Beschlussvorlage

Neubau eines Einfamilienwohnhauses auf dem Grundstück Fl.Nr. 357/9 Gemarkung Feldkirchen, Wilhelm-Vetter-Straße 13

I. Vortrag

Auszug aus dem Plan zum genehmigten Vorbescheidsantrag

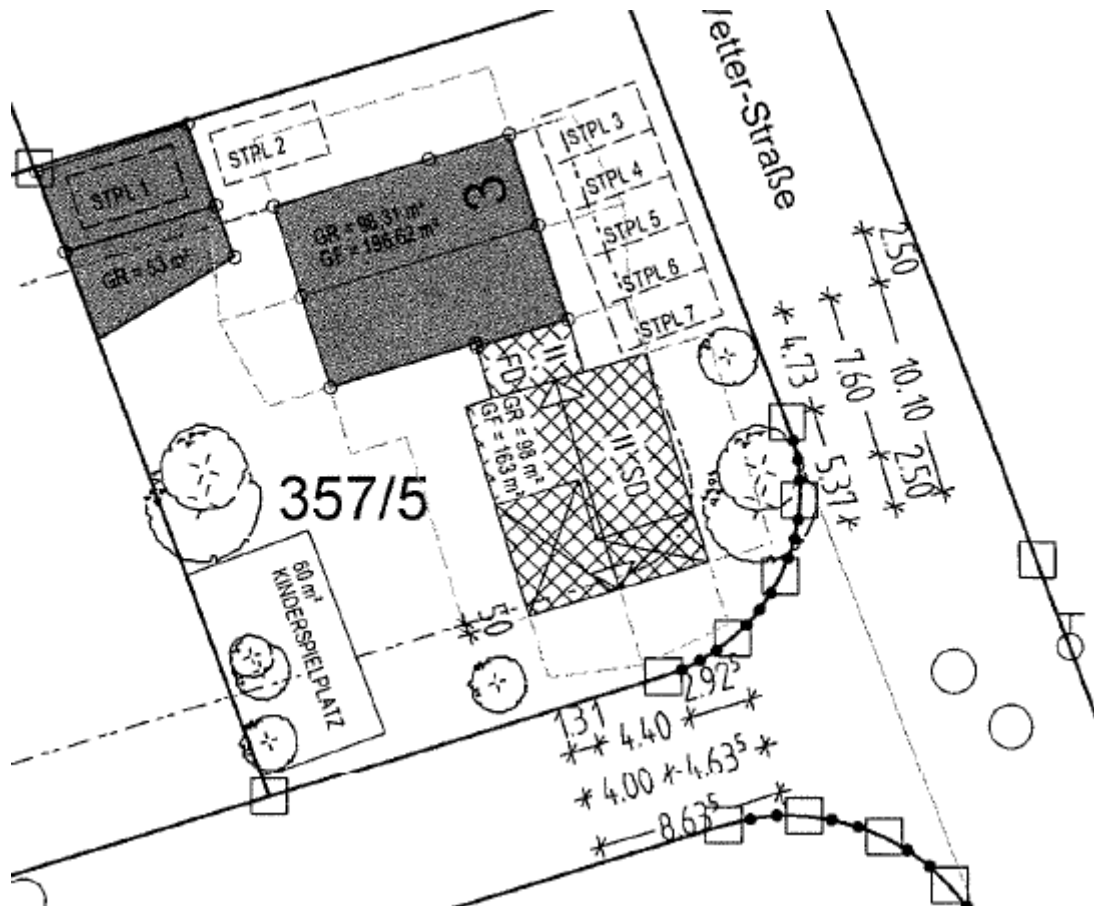
Diese Befreiungen (Überschreitung des Bauraum und Änderung Frischrichtung) sind Bestandteil des bereits genehmigten Antrags auf Vorbescheid. In dem dem Vorbescheid zugrundeliegenden Plan ist jedoch an der Südostecke kein Ecker eingezeichnet.

Die Überschreitung durch das Gebäude allein ist somit durch den Vorbescheid gedeckt, der geplante Erker und die damit verbundene Überschreitung des Bauraums hingegen nicht. Das auf Einhaltung der Abrundung aus Gründen der allgemeinen Praktikabilität verzichtet wird, erscheint städtebaulich nachvollziehbar. Die Überschreitung durch den Erker hingegen nicht.

Da der Bauantrag in dieser Hinsicht nicht dem genehmigten Vorbescheid entspricht, erscheint die beantragte Befreiung städtebaulich **nicht** vertretbar (siehe hierzu auch zu 6.).

der Überschreitung der Baugrenze durch den geplanten Erker im Südosten nicht, da dies die Grundzüge der Planung berührt. Auf dem Grundstück bestehen ungenutzte Bauflächen, die für den Erker unter Beachtung der festgesetzten Grund- bzw. Geschossfläche verwendet werden könnten.
